**Бюллетень****4812715 40452**

**Кофемашины: молоко «не вспенивается» или «не всасывается».**

Деталь для соединения с кувшином

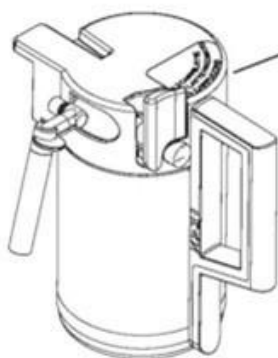
Если клиент жалуется, что молоко «не вспенивается» или «не всасывается», и кофе-машина поставляется с кувшином для молока (IFD кофе машины, см. фотографии ниже), то, пожалуйста, замените крышку кувшина для молока и IFD («деталь для соединения с кувшином»), тоже, если проблема не была решена.

Также, чтобы избежать этой проблемы, следует предложить, клиенту производить «чистку» системы, (как это описано в инструкции пользователя), после каждого приготовления (или последовательности приготовлений) любых напитков с добавлением молока; также рекомендуется регулярная очистка от накипи.
